Assunto: Fwd: Esclarecimento PE-70/2017 ,- Tampões

Assunto: Esclarecimento PE-70/2017

Com o intuito em participar do Pregão nº 70/2017, venho por meio deste solicitar esclarecimento a respeito do material solicitado nos Lotes 3 e 4 do ANEXO I – Planilha de Preços.

Tampão DN600 Articulado com anel anti-ruído, base de assentamento 740mm, tampa 625mm, passagem livre 600mm, altura 70mm;

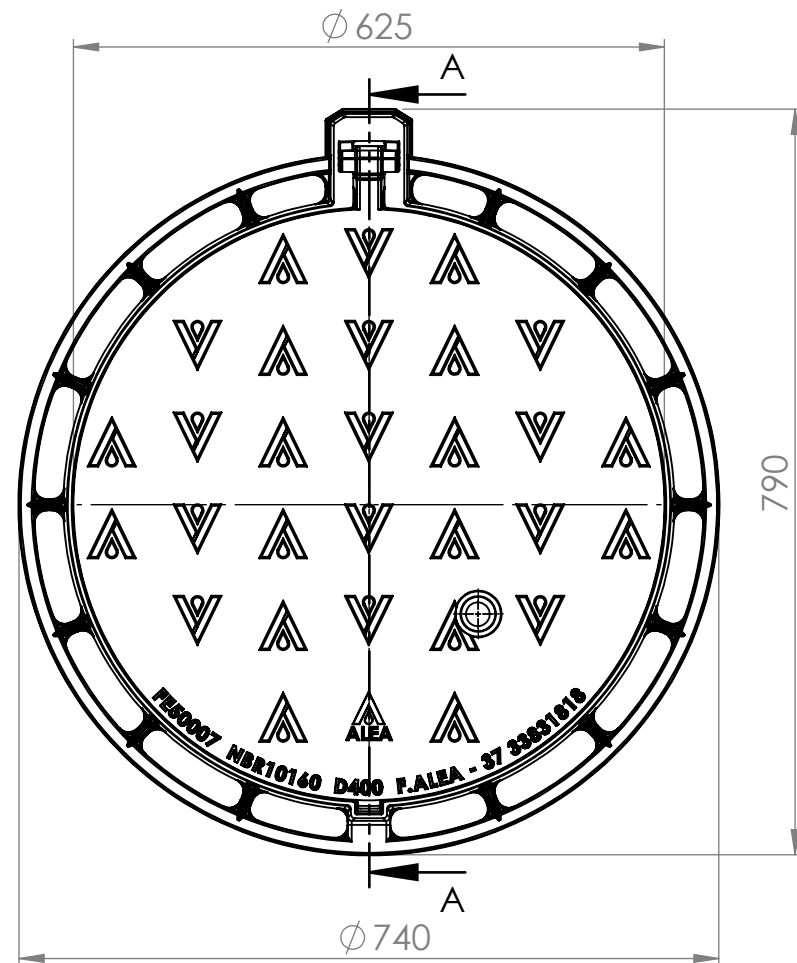
Na descrição deste material, as especificação está muito vaga (Tampão de Ferro Fundido 600mm) para a compra de um material tão complexo e com várias medidas e exigências. De acordo com a NBR 10.160 que é a norma que regulamenta a fabricação de materiais em ferro fundido, os tampões devem conter medias de tampa, base, passagem livre, altura do conjunto, deve ter principalmente a classe de carga de deve suportar (12,5 toneladas, 30 toneladas, 40 toneladas, etc.....).

Não foi mencionado além das informações acima, se o tampão é articulado ou não articulado (Simples).

Para tanto, estou enviando em anexo um projeto dentro da NBR 10.160 que pode ser utilizado como parâmetro para esta compra, com as seguintes descrição:
